改善箇所説明図

株式会社パプコ北海道

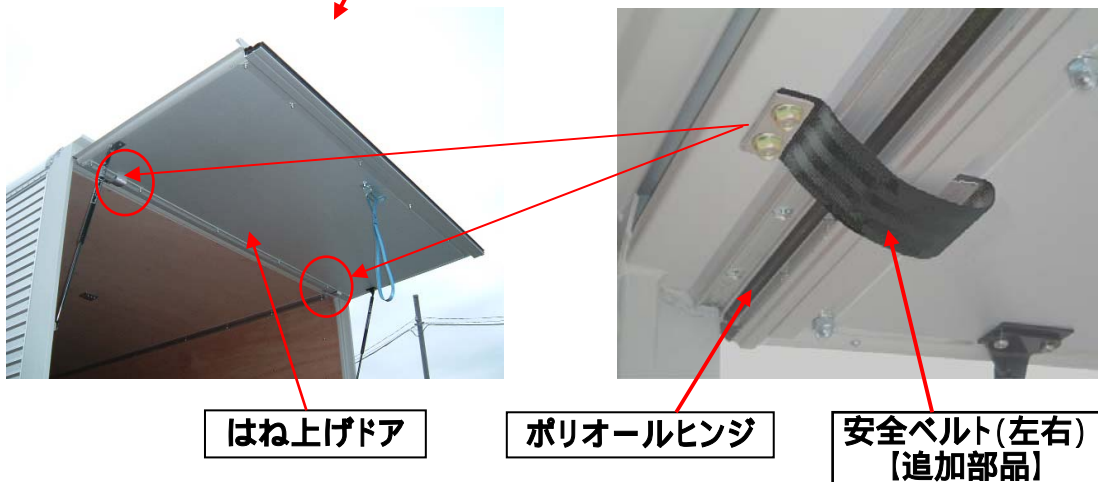
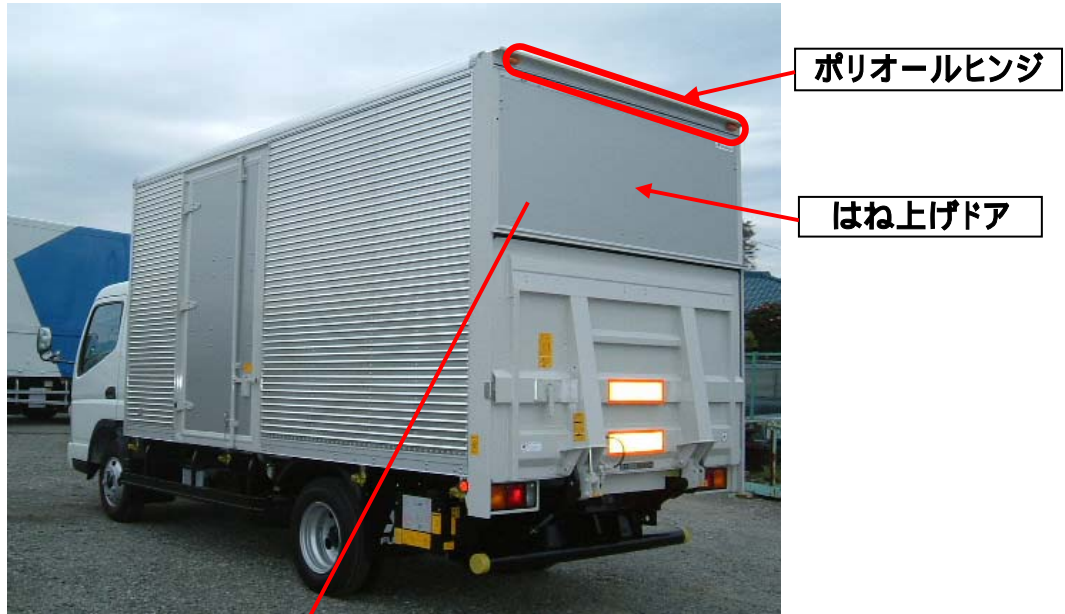
不具合発生箇所

車両後部に取付けられた上部はね上げドアの取付部構造が不適切なため、ドア上縁の樹脂製ヒンジが大気のおゾン、紫外線等により劣化し破断すると、ドア開放時にドアが外れ落下して、作業者に危害を加えるおそれがある。

改善の内容

全車両、はね上げドアに安全ベルトを左右に取付ける。又、当該ヒンジを点検し、明らかに亀裂が生じているヒンジは新品に交換する。
